## Keuringsverslag van een elektrische laagspanning- en zeer lage spanningsinstallatie

### NIET CONFORM

Straatnaam Strijmeers  
Huisnummer 7  
Busnummer  
Postcode 9520  
Gemeente Sint-Lievens-Houtem  
Land België

Controlebezoek van een huishoudelijke installatie volgens (KB 08/09/2019) - AREI Boek 1- 6.5. en 4.2.4.3.

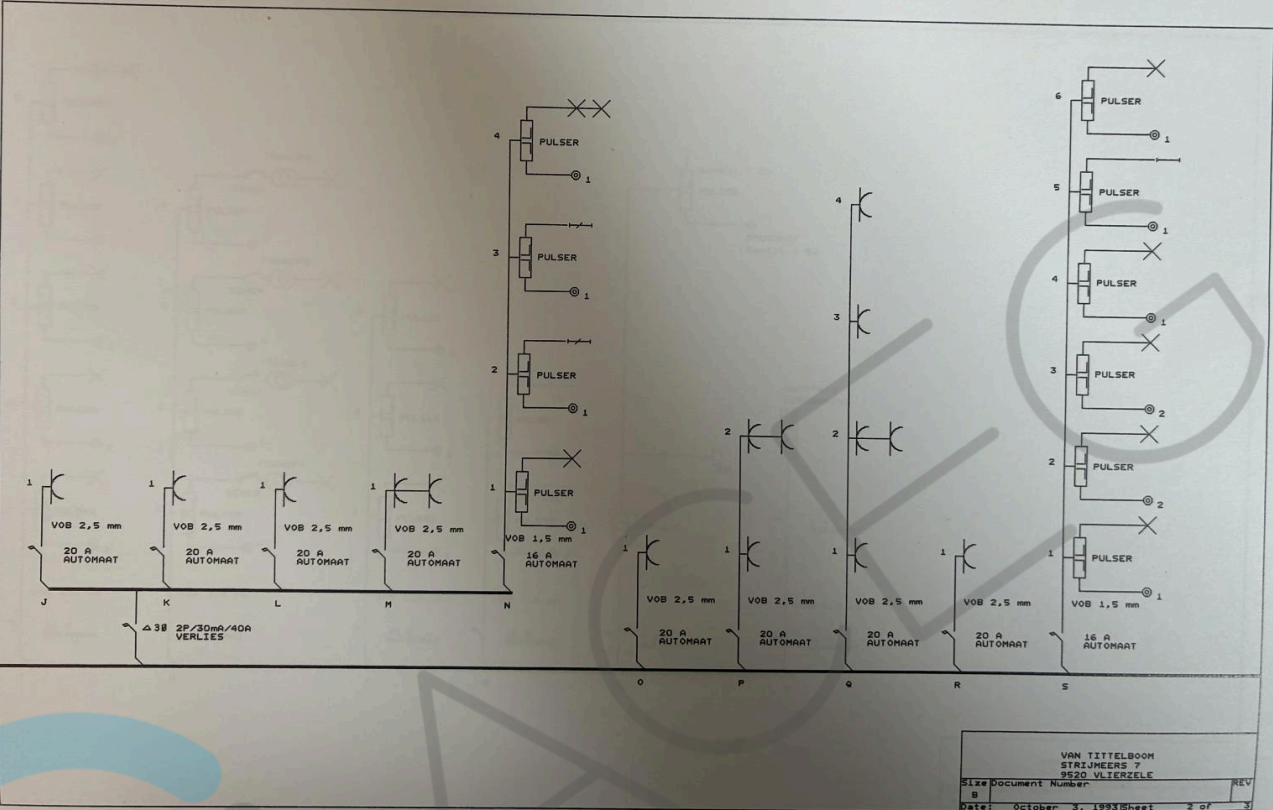
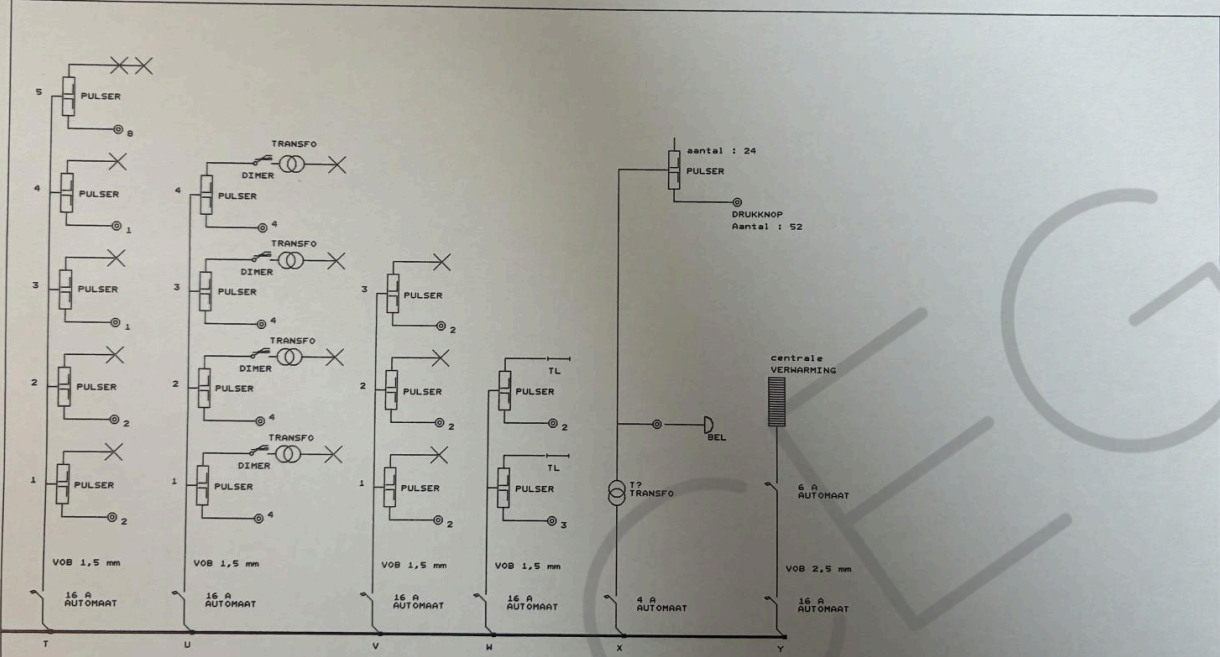
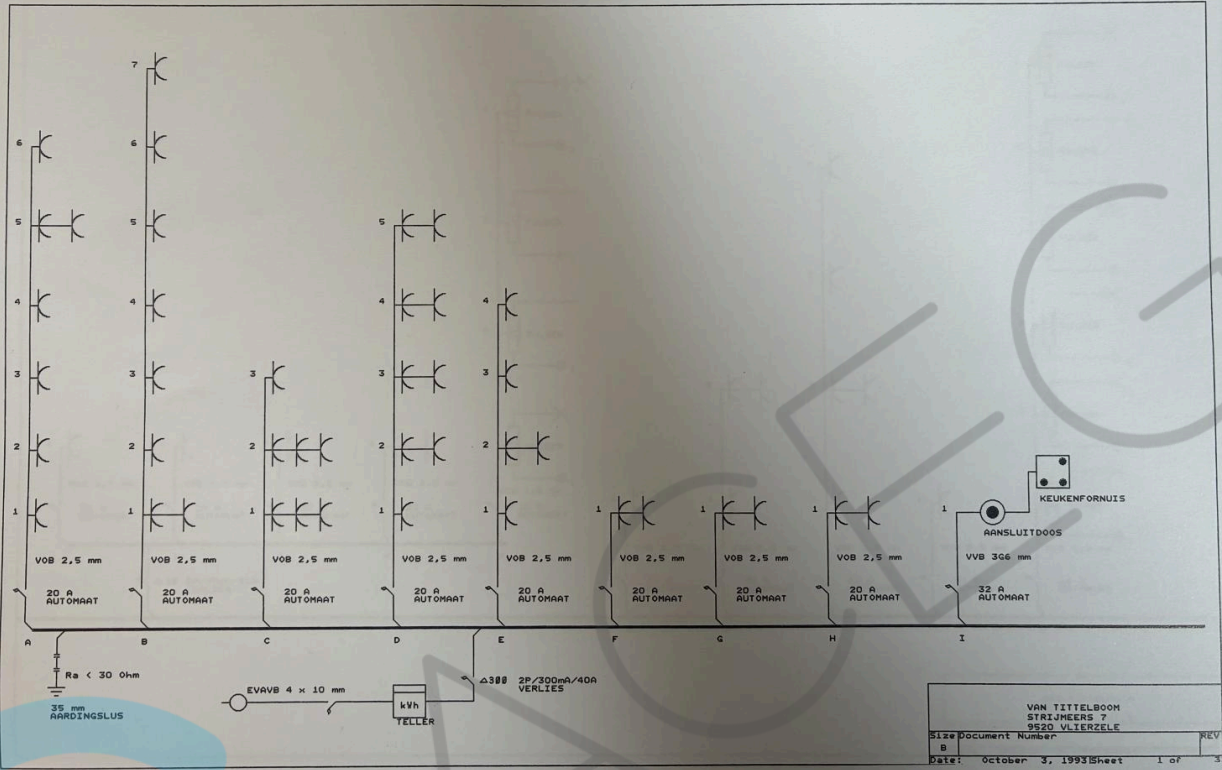
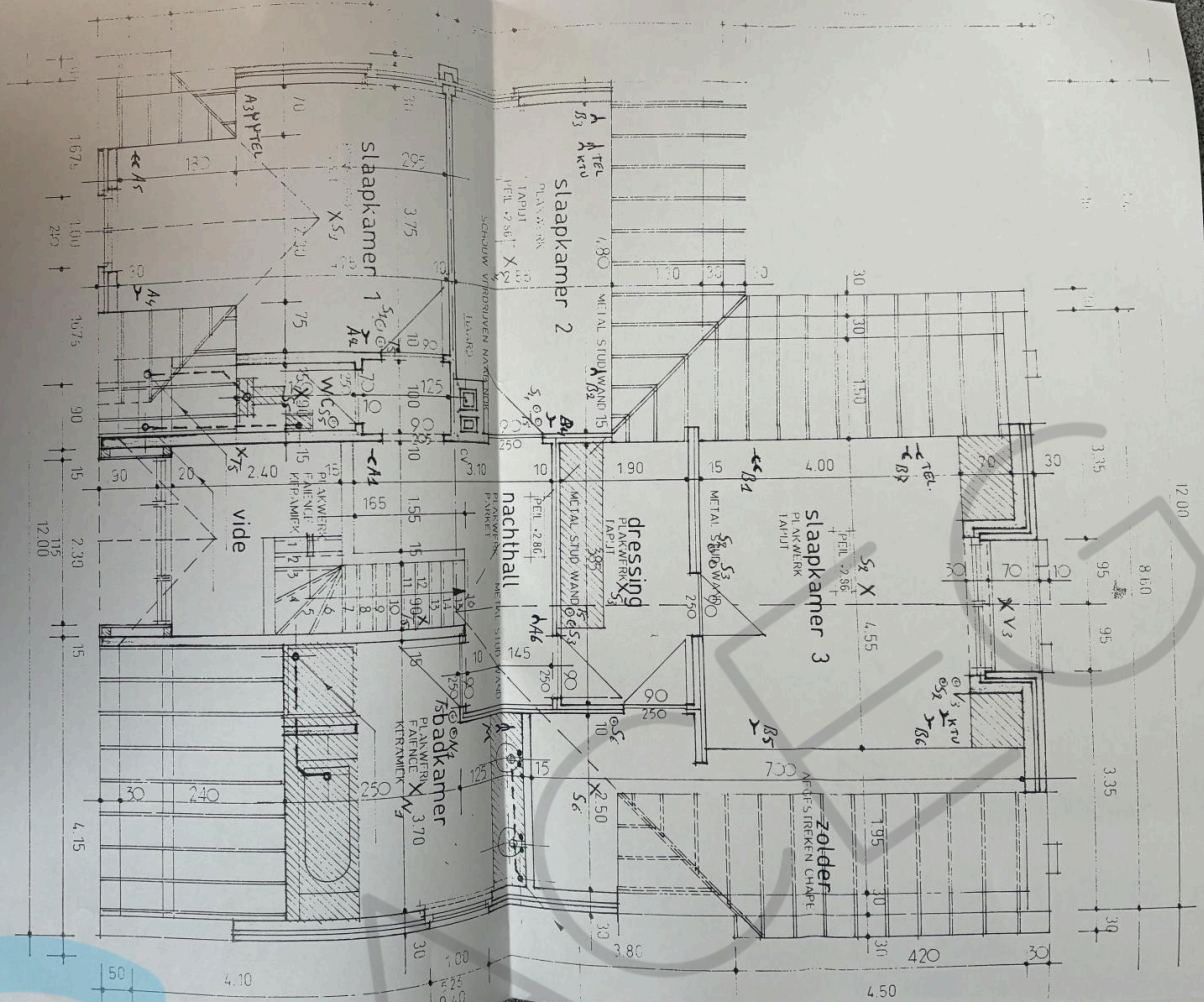
- I1.02 Eéndraadschema van de installatie komt niet overeen met de werkelijkheid. (Boek 1 Afdeling 2.12 - 2.13 en 3.1.2 )
- I1.04 Situatieschema van de installatie komt niet overeen met de werkelijkheid. (Boek 1 Afdeling 2.12 - 2.13 en 3.1.2)
